Acciaierie d'Italia

Prot. DIR 282/2023

OGGETTO: ID 7/3054-3095 – Sito di bonifica di Interesse nazionale "Taranto". Area di competenza Acciaierie d'Italia S.P.A. (ex Arcelor Mittal Italia S.p.A.) di cui al DPCM del 29 settembre 2017 – Procedimento di bonifica ai sensi degli artt. 245,242 e 252 del D.LGS. 152/06 – Aggiornamento del modello concettuale del sito. Trasmissione del modello Idrostratigrafico 3D. Trasmissione pareri. – Riscontro nota MiTE prot. 153014 del 5 dicembre 2022.

Figura ~~***Errore. Nel documento non esiste testo dello stile specificato.***~~*.1: Planimetria sito con indicazione punti con scostamento superiore a 1 m tra DTM e quota di riferimento ed aree oggetto di verifica a terra (perimetro viola)*

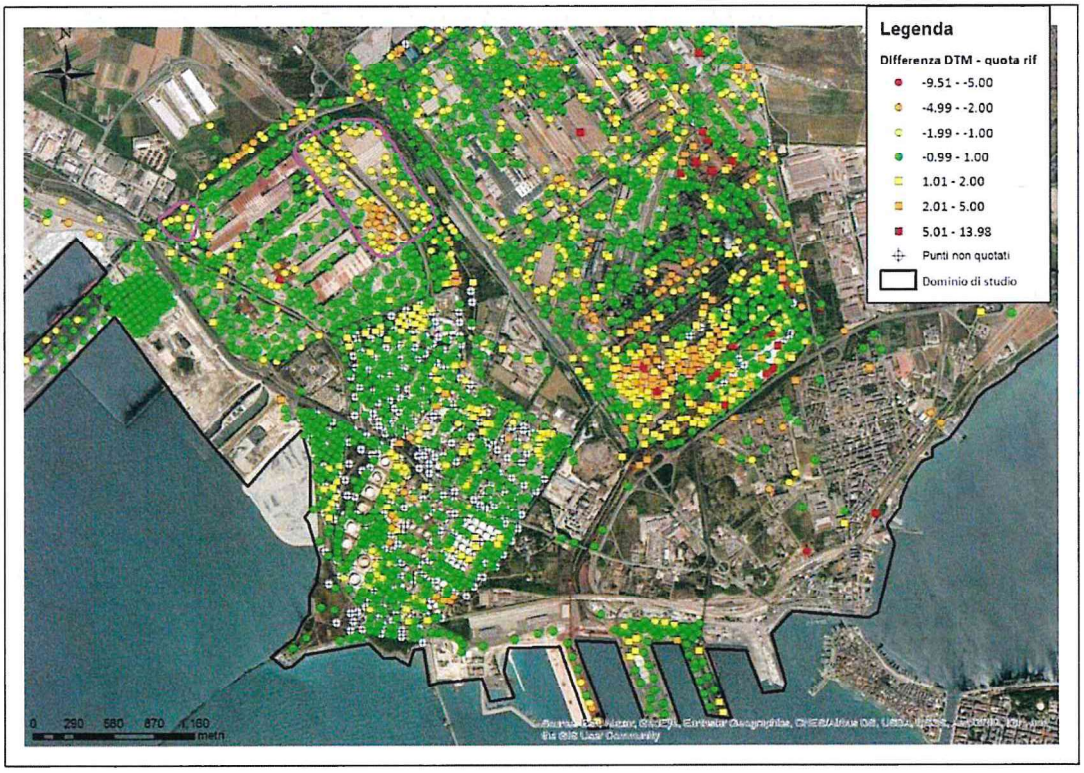
> • *la procedura utilizzata per ottenere la superficie topografica di riferimento presente nel modello;*
>
> • *la procedura di attribuzione della quota altimetrica a per i 386 punti privi di quota topografica di riferimento;*
>
> • *la procedura utilizzata per la risoluzione dei disallineamenti presenti tra le quote del DTM e quelle dei sondaggi contenenti l'informazione della quota di riferimento ai fini della ricostruzione delle stratigrafie.*
>
> • *Modalità di rilievo dei "punti quotati": data del rilievo, tecnologia utilizzata per il rilievo e precisione."*
>
> *[...]*
>
> *A tal riguardo, si condivide l'approccio utilizzato soprattutto nella fase di downscaling di cui al punto uno ed alle successive fasi riportate nei due punti successivi; si nutrono invece perplessità rispetto al punto quattro. In letteratura, infatti, è ben noto che effettuare un upscaling di dati raster può comportare sull'output (grid 10x10 m) una approssimazione che dipende dal dato di partenza (maglia di campionamento 100x100 m). Si ritiene opportuno pertanto prevedere, in occasione dell'esecuzione delle indagini integrative, anche una campagna di verifica di dati di "verità a terra."*

In merito alle osservazioni sollevate sull'interpolazione del dataset tramite surfer, utilizzando una griglia con passo di maglia 10x10 m e all'opportunità di prevedere, in occasione dell'esecuzione delle indagini integrative, una campagna di verifica di dati di "verità a terra" si propone di dover determinare le coordinate di punti singolari presso il sito di Taranto al fine di poter verificare la correttezza della quota assegnata alla superficie topografica di riferimento del modello idrostratigrafico, in particolare nelle aree in cui si sono osservati disallineamenti non trascurabili tra il dato DTM e le quote di pozzi e piezometri quotati.

I rilievi saranno eseguiti nelle aree in cui osserva una maggiore densità di punti aventi valori di scostamento > di 1 m (cfr. figura in calce), quali ad esempio:

- *area* a NE del TUL2 e dell'edificio finitura nastri (FNA/2)
- *area* a NE V sporgente.

Presso tali aree si procederà all'acquisizione delle coordinate presso almeno 10 punti per ettaro di terreno. Non è prevista l'effettuazione di rilievi planoaltimetrici di verifica:

- nelle aree di affioramento dei Calcari di Altamura (e delle Calcareniti di Gravina, essendo le due formazioni in continuità idraulica): essendo l'unica unità stratigrafica ivi presente le verifiche planoaltimetriche non sarebbero in alcun modo utili alla ricostruzione dell'assetto idrostratigrafico;
- in aree interessate da regolari attività di movimentazione legate al ciclo produttivo (parco omo, parco fossile, parco minerale, cave). In questo caso, le continue variazioni di quota della superficie topografica renderebbero inutili le verifiche ai fini della ricostruzione dell'assetto idrostratigrafico.
